**Avis délibéré sur le projet de Plan Local d'Urbanisme intercommunal
(PLUi) de la communauté de communes
de la Vallée de Kaysersberg (68)**

n°MRAe 2022AGE22

Extrait du plan de zonage d'Orbey : périmètre du STECAL / zones Ns (trame bleue hachurée) et Nt (trame en bleu clair bordée d'un trait bleu nuit), périmètre de l'UTN5 (trait bleu), zones humides (pointillés bleus), zone N (trame verte), zone agricole Ap (trame jaune), et espace nordique en rouge.**

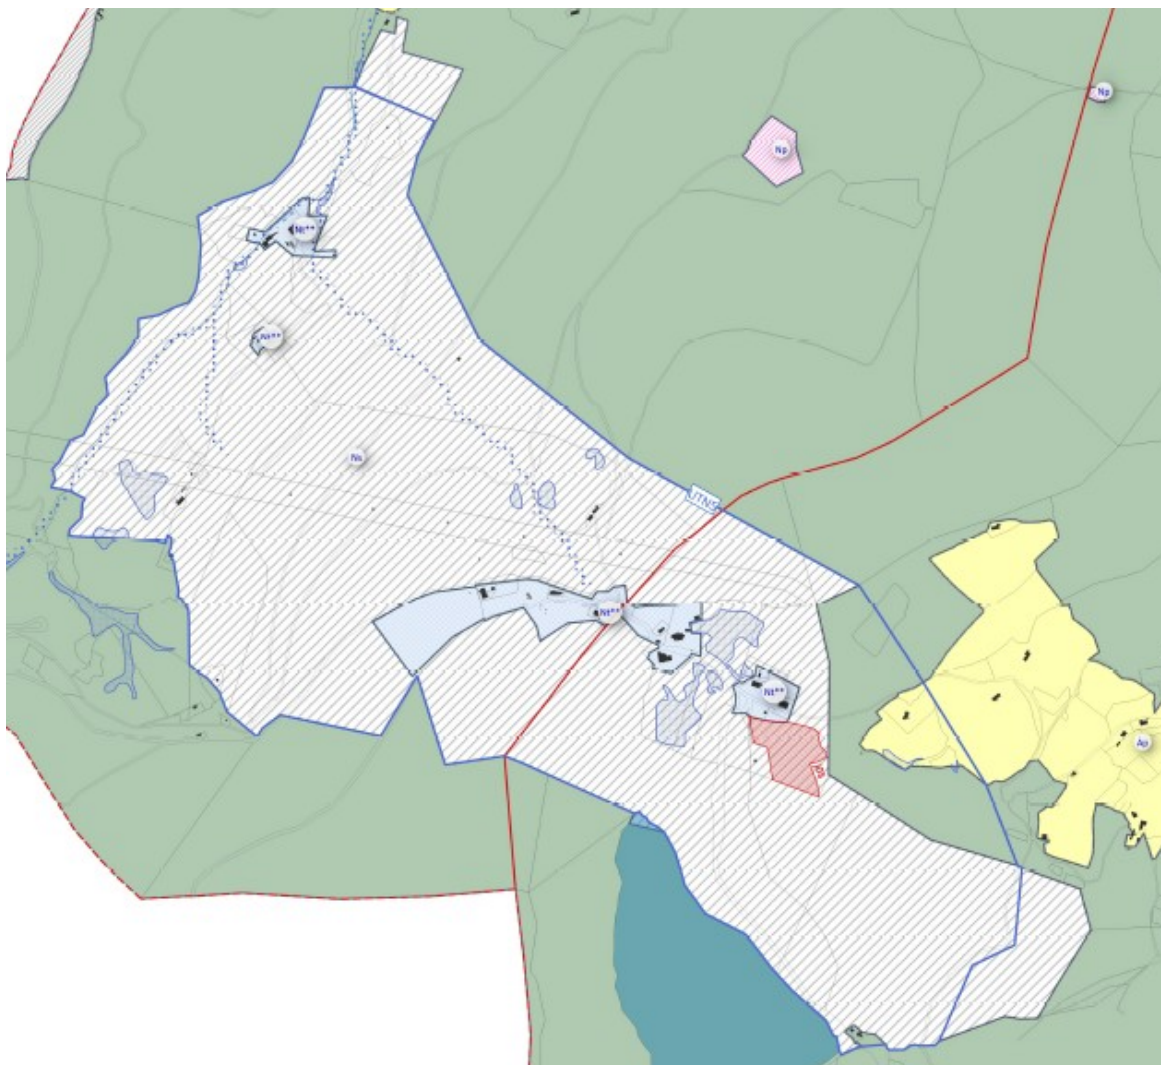
Au vu du plan de zonage, l'Ae constate que le périmètre de la zone Ns ne correspond pas exactement au périmètre de l'UTN5 dans sa partie Est : le périmètre de l'UTN5 couvre en partie la zone naturelle N et la zone agricole Ap (secteur à forte valeur paysagère ou de biodiversité).

Le rapport précise que « *la partie du domaine skiable réservé aux pistes de ski de fond ne sont pas incluses dans l'UTN pour ne pas permettre d'aménagements qui pourraient fragiliser les milieux sensibles (APPB, Natura 2000)* ». Or, le périmètre du STECAL figurant dans l'évaluation environnementale est réduit par rapport au périmètre reporté au plan de zonage, ce qui selon l'Ae rend l'analyse erronée. De plus, l'analyse des incidences sur Natura 2000 s'avère insuffisante (voir paragraphe 3.2.1. ci-après).
